Obiekt:	Układ komunikacyjny w rejonie al. Solidarności w Kielcach
---------	--

Temat opracowania:	"Rozwój terenów inwestycyjnych - rozbudowa układu komunikacyjnego w rejonie al. Solidarności w Kielcach"
--------------------	---

Nr archiwalny:	Stadium:	Data:
06/2021	RAPORT Z KONSULTACJI SPOŁECZNYCH	01.2023

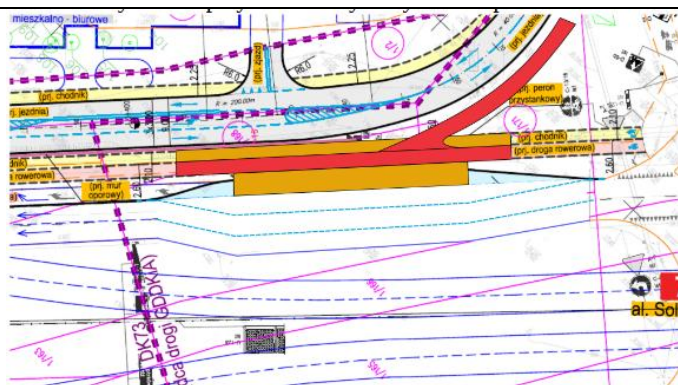
18. (Opcja 1) Brak możliwości dojazdów rowerem do „Projektowanych obiektów mieszkalno-biurowych”

Ad18) Dojazd rowerem do projektowanych obiektów mieszkalno-biurowych możliwy jest projektowaną drogą na zasadach ogólnych oraz istniejącymi i projektowanymi drogami rowerowymi i ścieżkami pieszo-rowerowymi zlokalizowanymi wzdłuż ulicy Uniwersyteckiej i al. Solidarności. Z uwagi na dostępną szerokość terenu oraz znaczne różnice wysokości niestety nie ma możliwości wydzielenia drogi rowerowej lub ścieżki

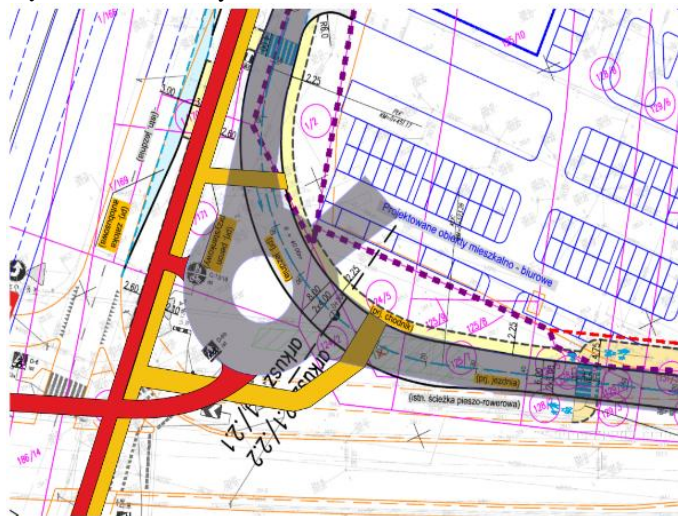
19. (Opcja 1) Rower jest pojazdem i nie skręca pod kątem 90 stopni w miejscu. Przeanalizować lokalizację przejazdu dla rowerów i w ogóle konieczność istnienia ciągu pieszo-rowerowego na ul. Uniwersyteckiej. Rozważyć budowę małego ronda czterowłotowego w narożniku skrzyżowania Al. Solidarności i Świętokrzyskiej, które uspokoi ruch, umożliwi zawracanie, bezpieczny skręt na parking, bezpieczne przejście pieszych i bezpieczne włączenie się do ruchu rowerzystom.

<p>pieszo-rowerowej wzdłuż projektowanej drogi.</p> <p>Ad19) Jak wspomniano wcześniej, Inwestycja nie obejmuje przebudowy / zmiany organizacji ruchu na całej ulicy Uniwersyteckiej, która jest zarządzana przez Generalną Dyрекcję Dróg Krajowych i Autostrad, poza zakresem kompetencji Miejskiego Zarządu Dróg w Kielcach. W ramach inwestycji planuje się wykonanie wyłącznie włączenia projektowanej jezdni, chodników i ścieżki pieszo – rowerowej do istniejących na ulicy Uniwersyteckiej, w niezbędnym zakresie, za zgodą GDDKiA. W związku z powyższym ewentualne uwagi i sugestie dotyczące ulicy Uniwersyteckiej, w tym te dotyczące likwidacji ścieżki pieszo - rowerowej należy kierować do Generalnej Dyrekcji Dróg Krajowych i Autostrad.</p> <p>Przedstawiona propozycja budowy ronda jest interesująca, niestety nie uwzględnia pewnych uwarunkowań projektowych, które w naszej ocenie uniemożliwiają realizację tego pomysłu: lokalizacja skrzyżowania (ronda) na wierzchołku zakrętu drogi mogłaby być nieintuicyjna i mało czytelna dla kierowców; umiejscowienie skrzyżowania na zakręcie drogi nie uwzględnia również wymagań dot. widoczności, co może prowadzić do kolizji i niebezpiecznych zdarzeń w ruchu drogowym, a tym samym stanowić zagrożenie dla bezpieczeństwa niechronionych uczestników ruchu; istotnym problemem również mogłyby być istniejące różnice wysokości w terenie; rozwiązanie te również nie uwzględnia projektowanego sposobu zagospodarowania terenów biurowych - dla pierwszego obiektu Inwestor posiada już pozwolenie na budowę.</p> <p>Ad20) (brak punktu nr 20 we wniosku)</p> <p>Ad21) Uwaga została uwzględniona.</p> <p>Ad22) Z uwagi na planowany ruch pojazdów komunikacji autobusowej planuje się wykonanie jezdni o szerokości 6,0m.</p> <p>Ad23) Zakres objęty punktem nr 23 dotyczący istniejącego ciągu pieszo-rowerowego znajduje się w pasie drogi krajowej nr 74 (w gestii Generalnej Dyrekcji Dróg Krajowych i Autostrad w Kielcach). W ramach niniejszego opracowania projektuje się jedynie dowiązanie do już istniejącej ścieżki pieszo - rowerowej.</p>

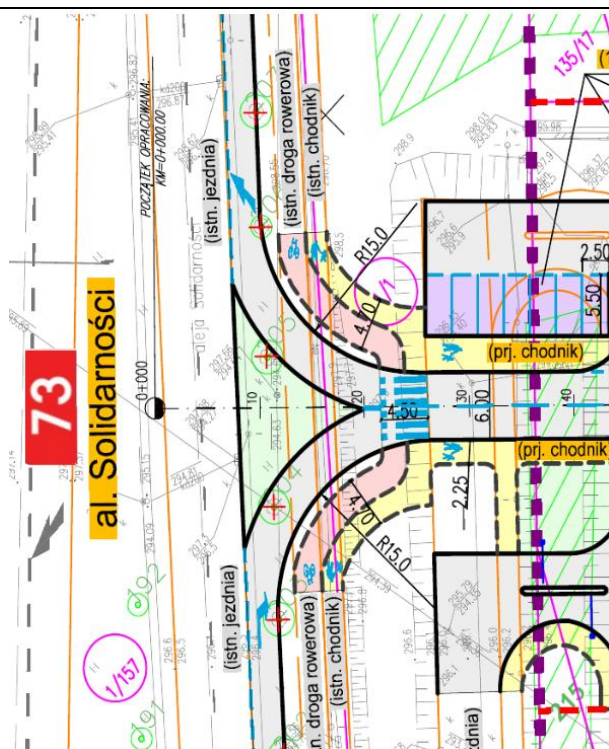
21. (Opcja 2) NIGDY nie projektować takich głupich rozwiązań:
